**SOLICITATION AMENDMENT
MODIFICATION DE L'INVITATION**

Title - Sujet Aménagement des locaux	
Solicitation No. - N° de l'invitation EP916-200166/A	Amendment No. - N° modif. 007
Client Reference No. - N° de référence du client 20200166	Date 2019-06-12
GETS Reference No. - N° de référence de SEAG PW-\$\$\$FG-368-77183	
File No. - N° de dossier fg368.EP916-200166	CCC No./N° CCC - FMS No./N° VME
Solicitation Closes - L'invitation prend fin at - à 02:00 PM on - le 2019-06-19	
Time Zone Fuseau horaire Eastern Daylight Saving Time EDT	
F.O.B. - F.A.B.	
Plant-Usine: <input type="checkbox"/> Destination: <input checked="" type="checkbox"/> Other-Autre: <input type="checkbox"/>	
Address Enquiries to: - Adresser toutes questions à: Dagenais, Nathalie	Buyer Id - Id de l'acheteur fg368
Telephone No. - N° de téléphone (613) 859-0695 ()	FAX No. - N° de FAX () -
Destination - of Goods, Services, and Construction: Destination - des biens, services et construction:

ADDENDA 7**Projet n° R.100325.004**

ADDENDA N° 3

1 MECHANICAL HVAC DEMOLITION
 ADD8-M-SK1 1:100

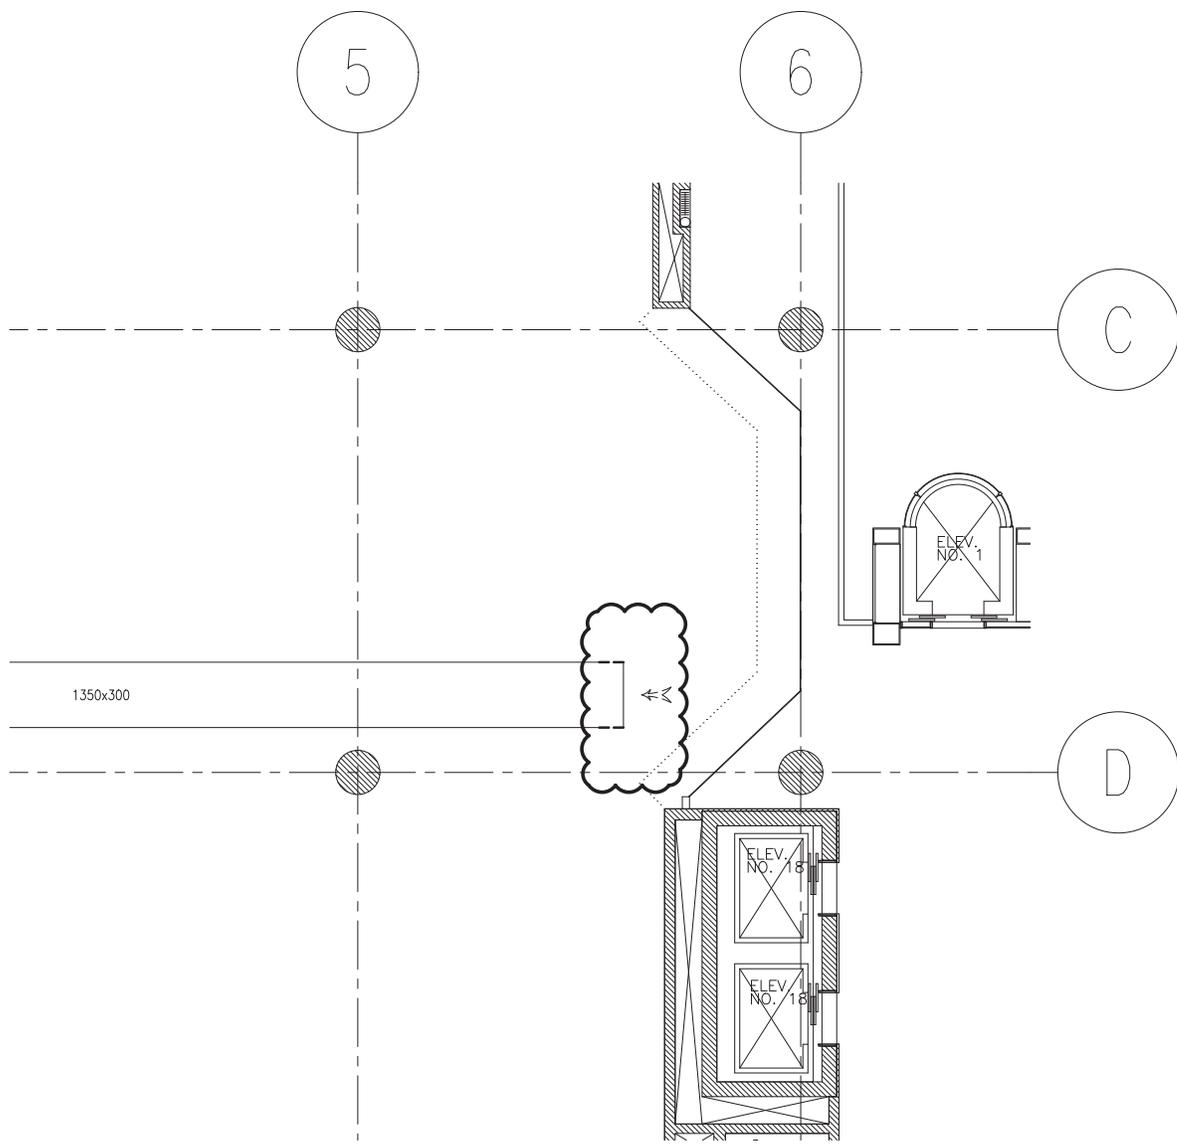
3 M301 MÉCANIQUE NIVEAU C2 CVAC DÉMOLITION & COLLIER ATTACHÉ ADD8-M-SK1

- .1 Enlever les conduits de ventilation tel qu'indiqué.

1 MECHANICAL HVAC NEW WORK
 ADD8-M-SK2 1:100

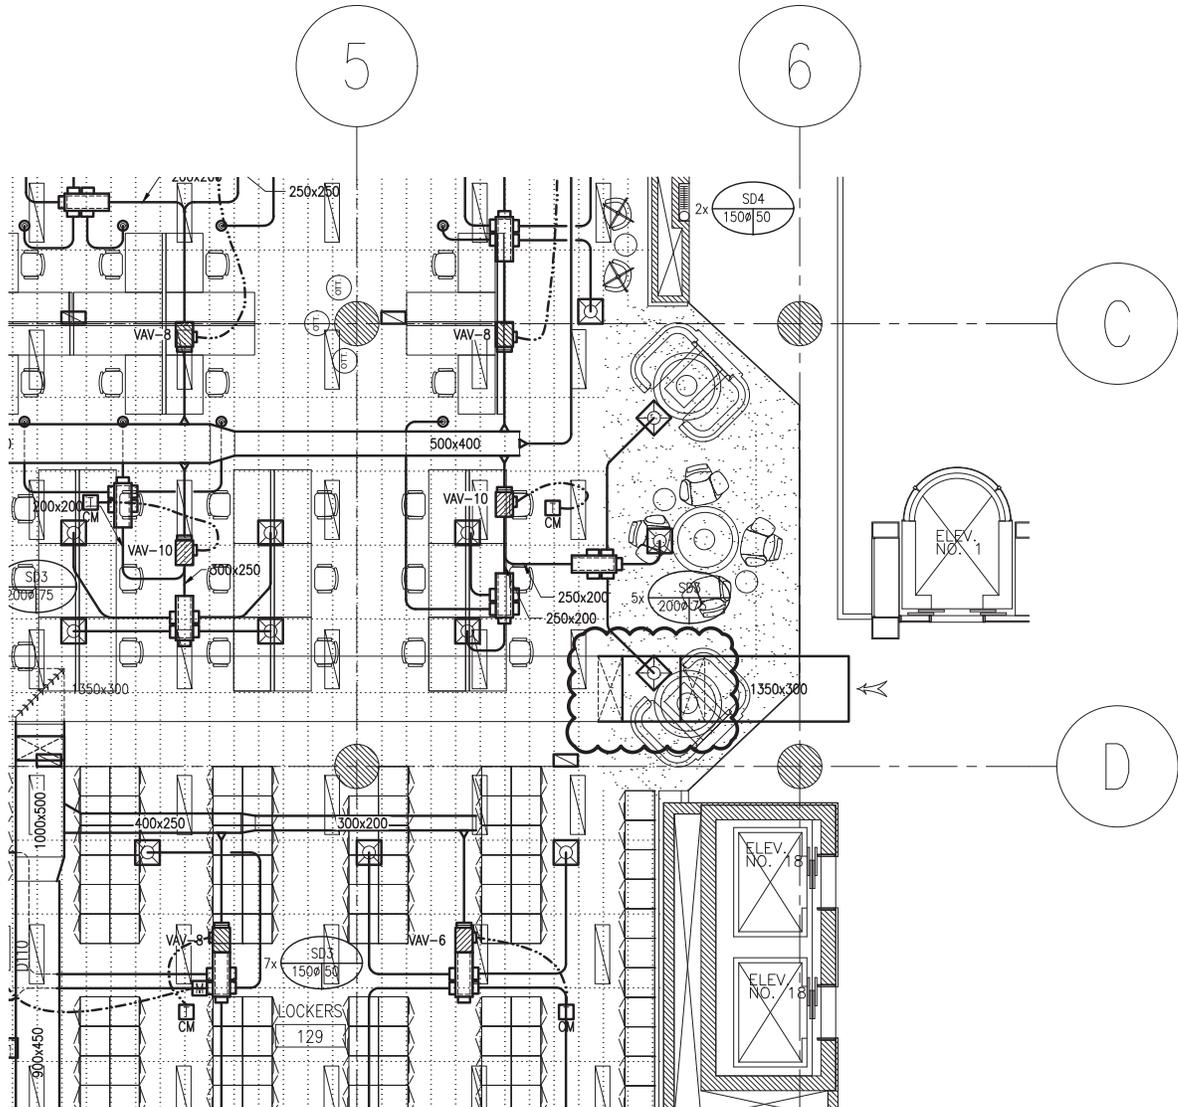
4 M302 MÉCANIQUE NIVEAU C2 CVAC NOUVEAUX TRAVAUX & COLLIER ATTACHÉ ADD8-M-SK2

- .1 Décalez les nouveaux conduits comme indiqué pour contourner la tuyauterie existante.
